Instituto Estadual de Florestas

Parecer nº 47/IEF/URFBIO NORDESTE - NUREG/2022

PROCESSO Nº 2100.01.0052362/2020-16

3. IDENTIFICAÇÃO DO IMÓVEL					
Denominação: Sem imóvel rural vinculado. Linha de Distribuição Águas Formosas – Padre Paraíso, 138kV			Área Total (ha): 146,2188		
Registro nº: não se aplica			Município/UF: Águas Formosas, Novo Oriente de Minas, Padre Paraíso e Carai		
Recibo de Inscrição do Imóvel Rural no Cadastro Ambiental Rural (CAR): Sem imóvel rural vinculado.

INSERÇÃO 8-5 - Áreas propostas para compensação.

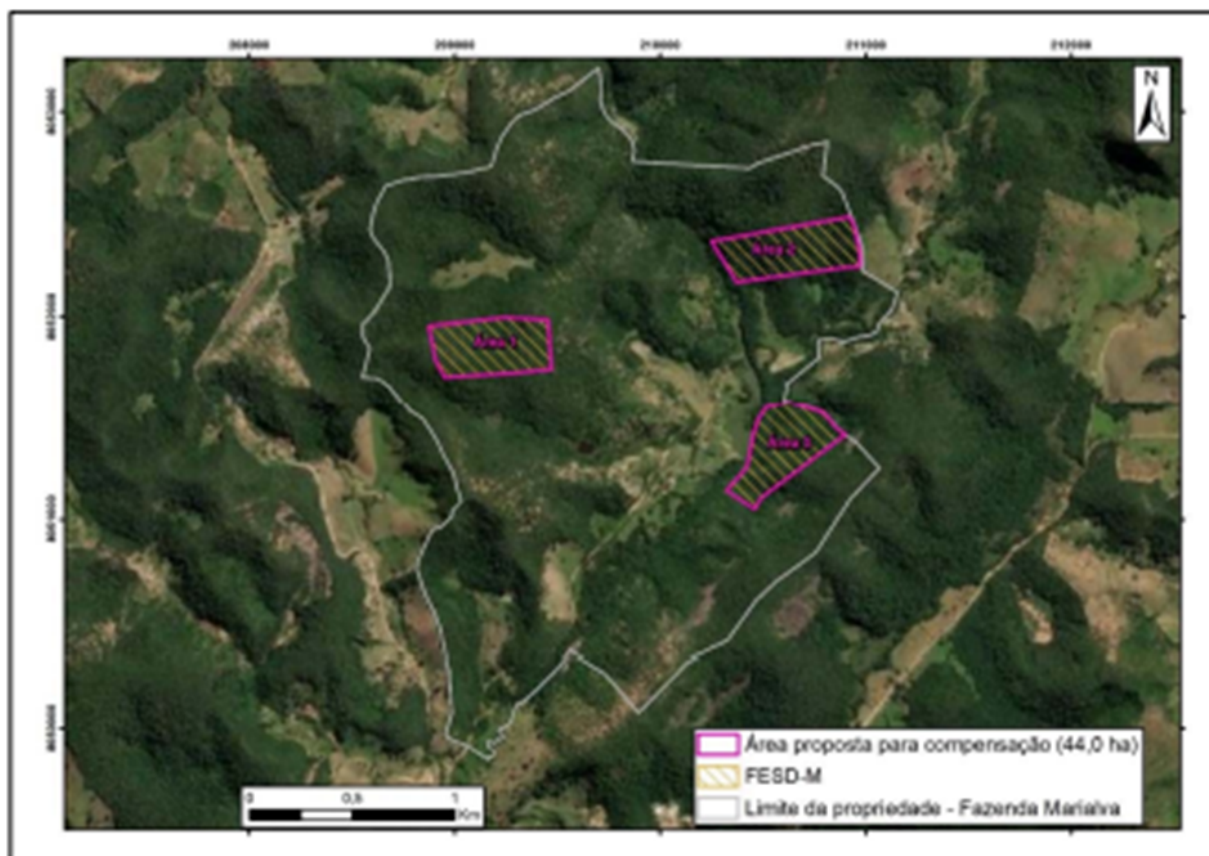
O item 8.2 - Caracterização Local do PECF informa que “A propriedade denominada “Fazenda Marialva”, localizada no Município de Ladainha, MG, possui o total de 518,0215 ha, compostas por duas matrículas contíguas, conforme escritura da propriedade, as quais possuem 288,7566 ha e 229,2649 ha. Deste total, foi destinado à compensação um trecho de 44,0 ha, distribuído em três áreas caracterizadas por fragmentos de Floresta Estacional Semidecidual em estágio médio”, sendo as áreas propostas demonstradas na inserção 8-5 da página 38 do PECF.

Avaliando a temporalidade da apresentação desta proposta de compensação, e de acordo com o quantitativo de área a ser compensada pelo PECF (21,9211 ha), nota-se que a proposta também está em consonância com o PUP 3, em conformidade com a INSERÇÃO 4-18 - Uso do solo e cobertura vegetal na faixa de servidão - Bacia do Mucuri, situada na página 37 do documento SEI nº 38981917. Ocorre que conforme já discriminado no item **5.2.3. Plano de Utilização Pretendida 3 (documento SEI nº 38981917)** desde parecer, foram encontradas divergências de informações em relação ao quantitativo das áreas de intervenção sendo a divergência mais significativa para a avaliação da proposta de compensação florestal, o quantitativo de supressão de 24,3110 ha para o Estrato FESD-M (Floresta Estacional Semidecidual em Estágio Médio de Regeneração) representadas na inserção 4.16. localizada na página 36 do do PUP 3, e o quantitativo de supressão de 27,9609 ha para o Estrato FESD-M (Floresta Estacional Semidecidual em Estágio Médio de Regeneração) representadas na inserção 6.1. localizada na página 53 do do PUP 3. Considerando que as divergências de informações relativas ao quantitativo de área de Floresta Estacional Semidecidual em Estágio Médio de Regeneração a serem impactadas pelo empreendimento impossibilitam a certificação da área devida para esta compensação, e que o estudo (PUP 3) que embasou a presente proposta tornou-se obsoleto após apresentação da quarta versão do Plano de Utilização Pretendida, que manteve as divergências relacionadas ao quantitativo das áreas a serem impactadas pela LD Águas Formosas-Padre Paraíso, a avaliação da proposta de compensação florestal fica comprometida.

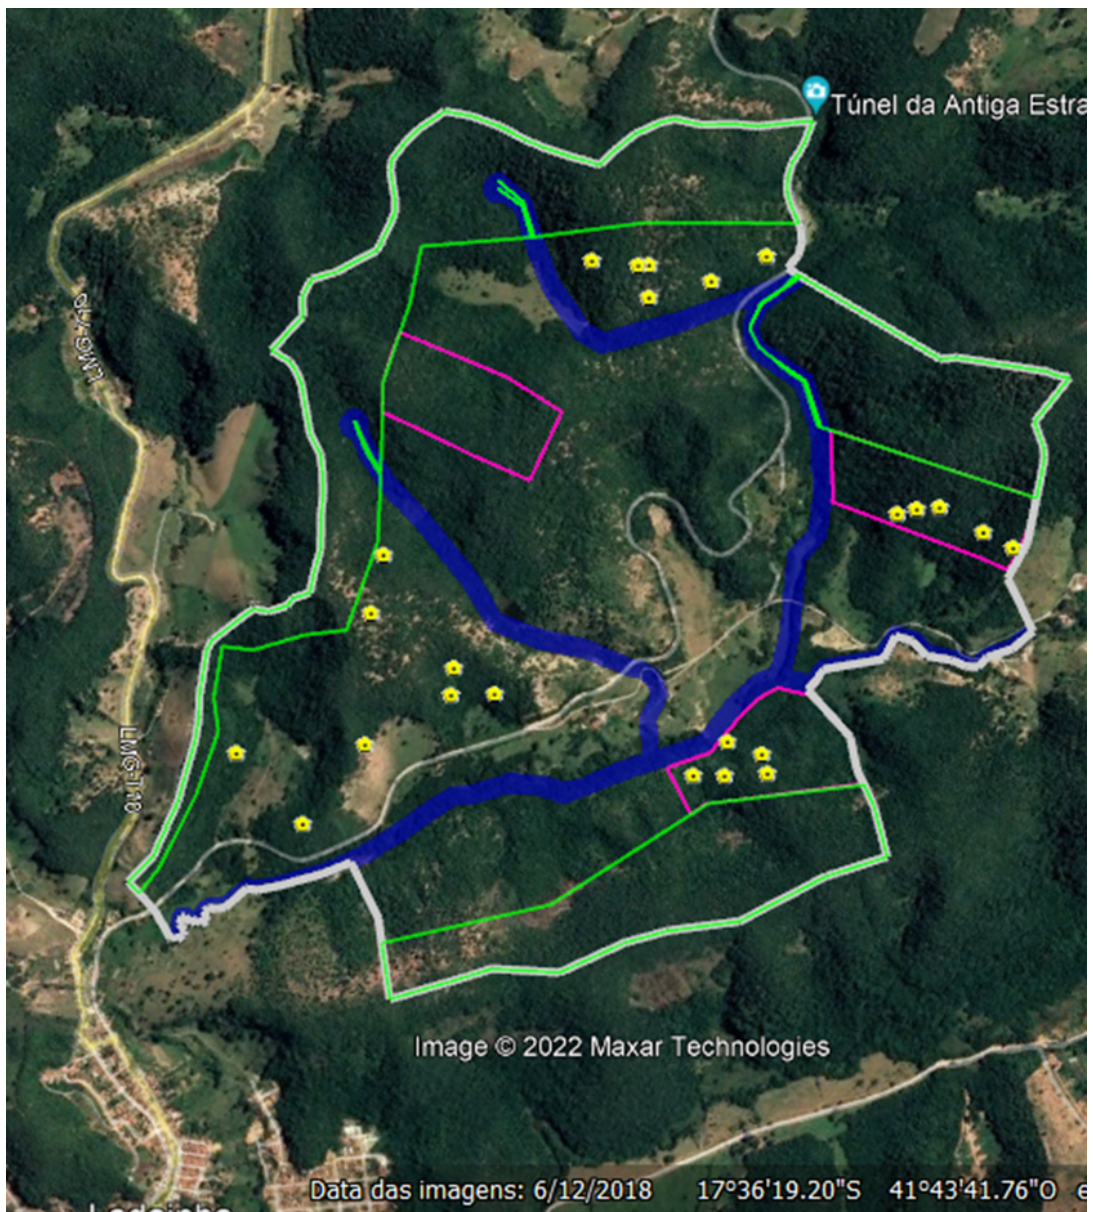
Já na Figura 1 demonstrada abaixo são representados os arquivos digitais juntados aos autos do processo de compensação florestal através do documento SEI nº 40208810. Tem-se representado na cor verde as áreas de Reserva Legal, na cor azul as áreas de preservação permanente, na cor rosa as áreas propostas para compensação florestal e a linha branca representa os limites do imóvel.
